**II/101 Brandýs Nad Labem - přeložka - Část obchvat Zápy**

**Trvalé dopravní značení**

**SO 102.2/001**

**21**

Akce: II/101 BRANDÝS NAD LABEM - PŘELOŽKA	Objekt: SO 102.2 - TRVALÉ DOPRAVNÍ ZNAČENÍ	Datum: 02/2020
Příloha: SITUACE DOPRAVNÍHO ZNAČENÍ 2/2 1:1000		Stupeň: RDS
		Souprava: Č. přílohy
		<b>2.2</b>

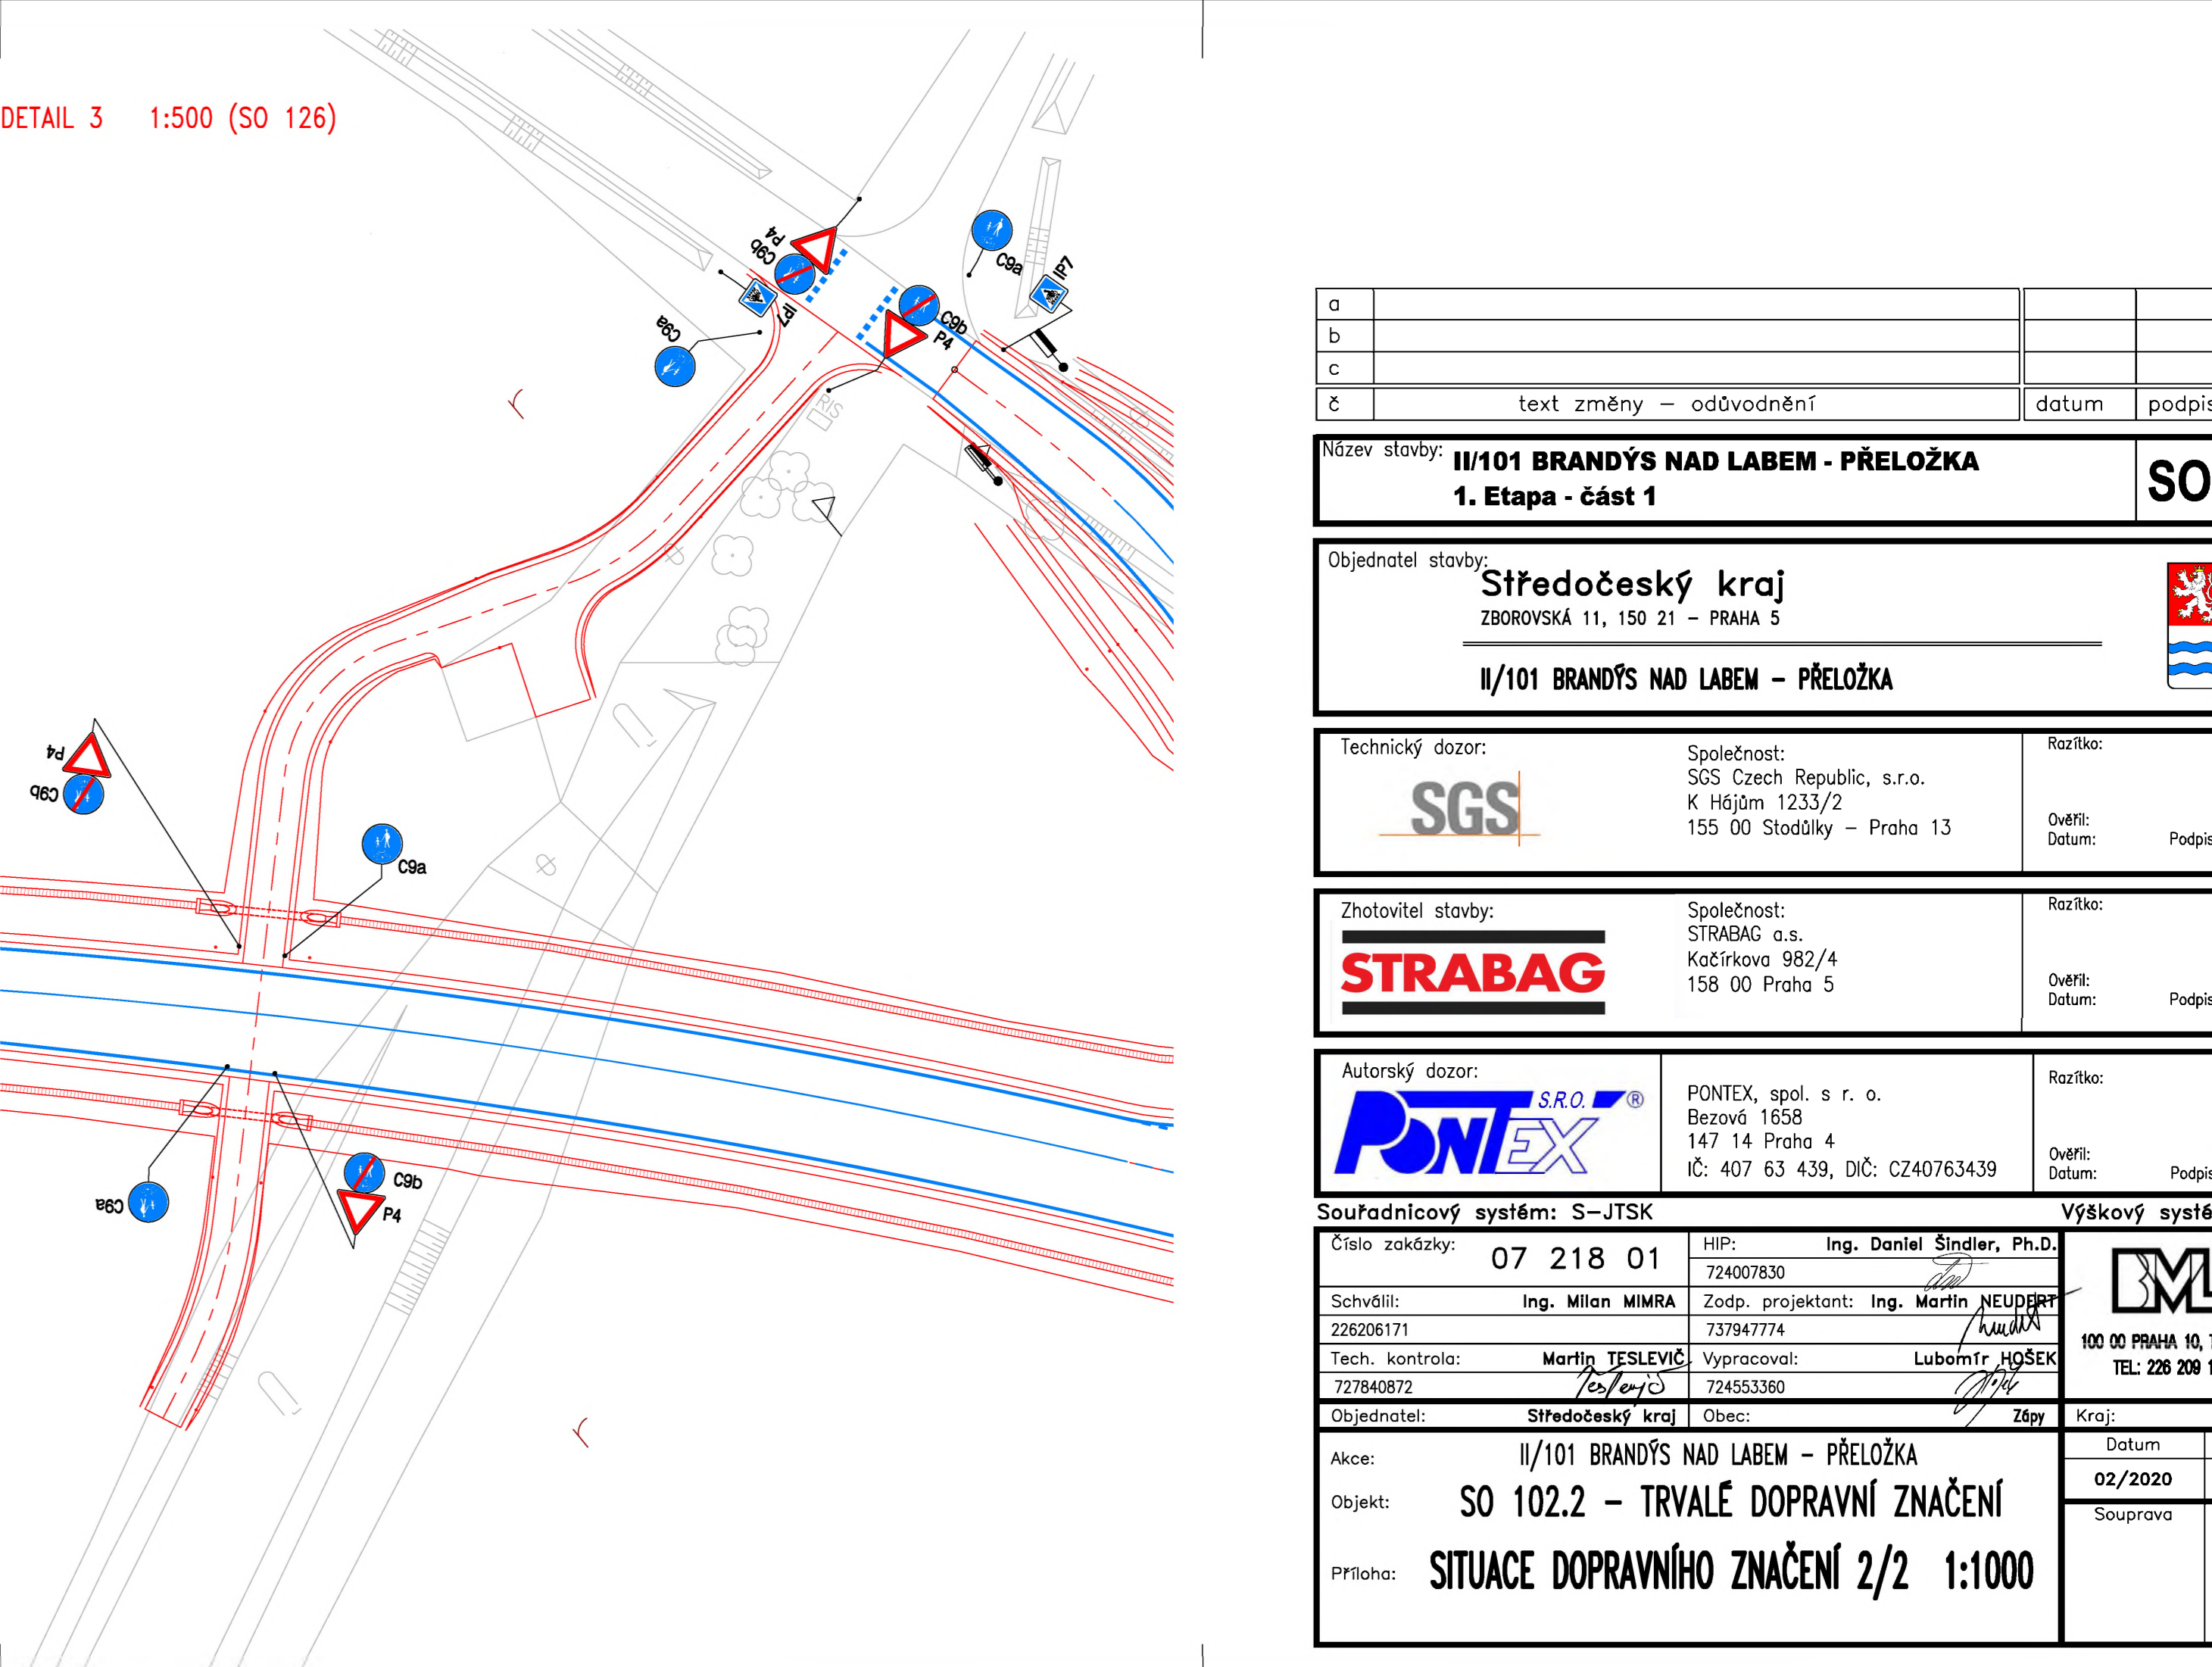
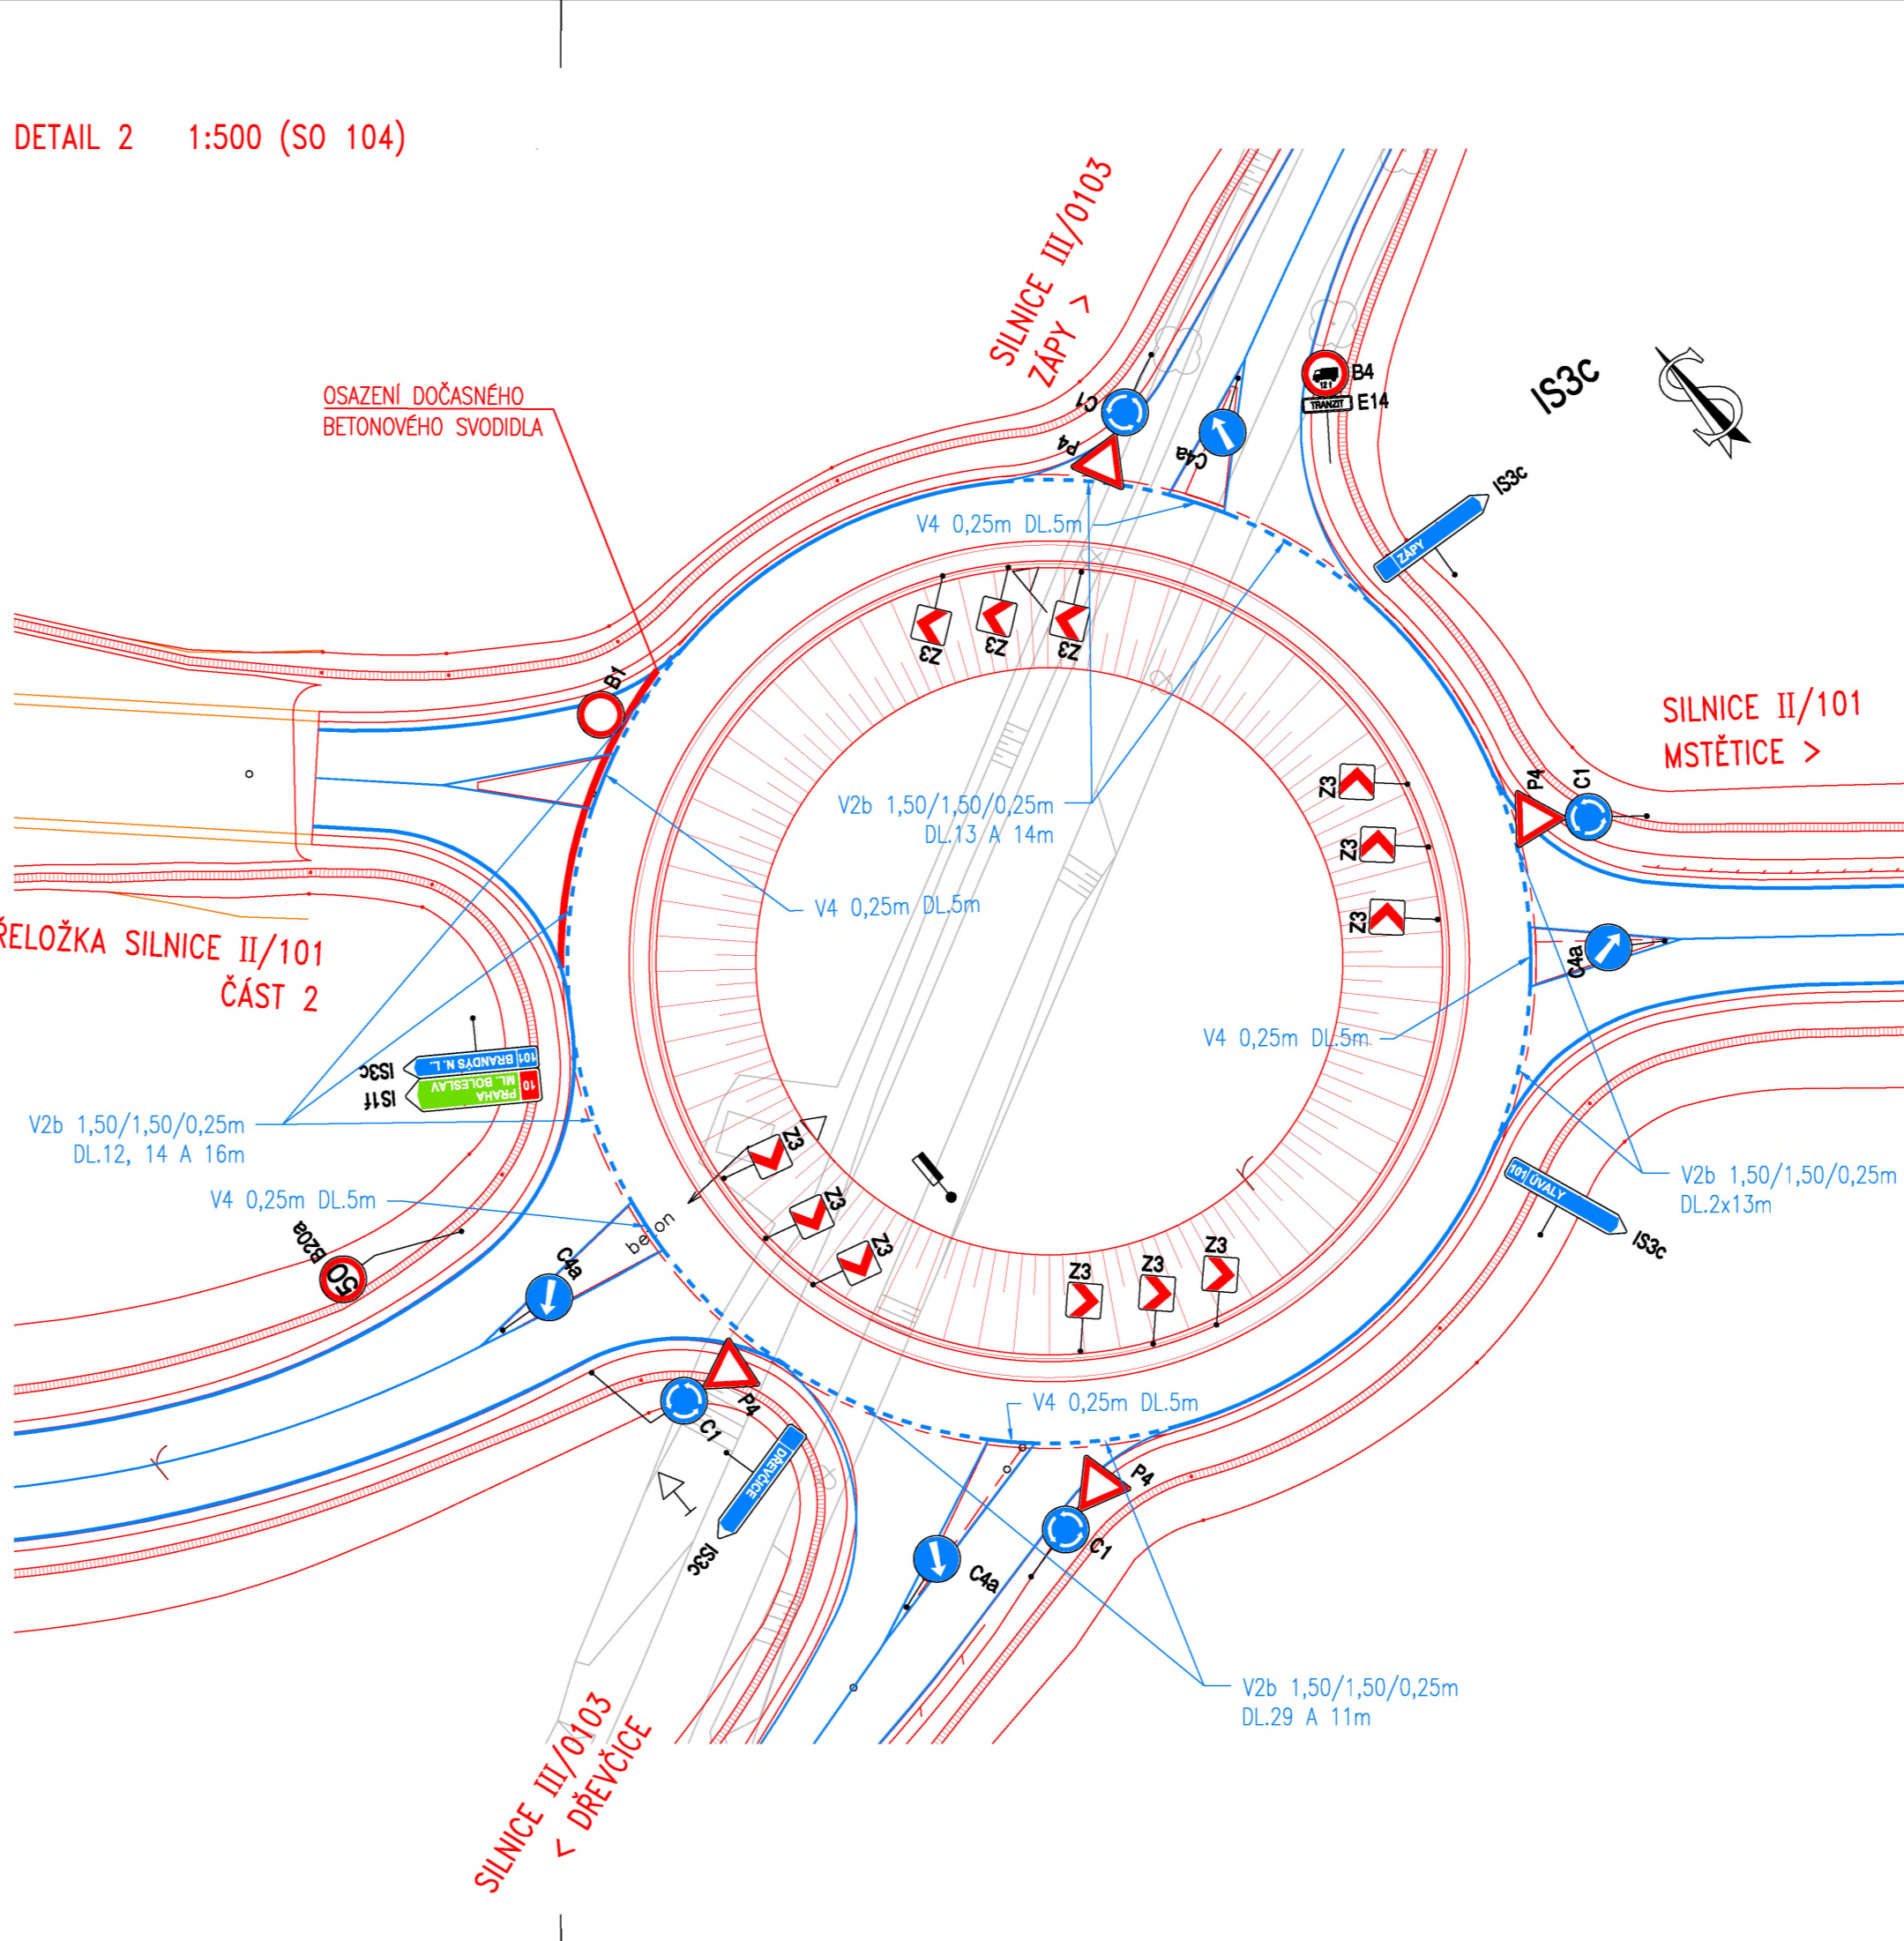
1. Protáhnout podélnou čáru souvislou (V1a) k nejbližšímu omezení rychlosti ve směru k obchvatu.
2. Dopravní znační B20a „70“ posunout o 30 m směrem k městysu Zápy a namísto stávající B20a „70“ změnit na B20a „50“. Nad B20a „50“ bude umístěna značka A1a „zatáčka vpravo“.
3. Do vnějšího směrového oblouku umístit zkrácené vodící tabule Z3 (obsahují 1 šipku) cca 5 ks.

1. Na protilehlou stranu napojení II/101 (vedlejší pozemní komunikace) umístit vodící tabule Z3.
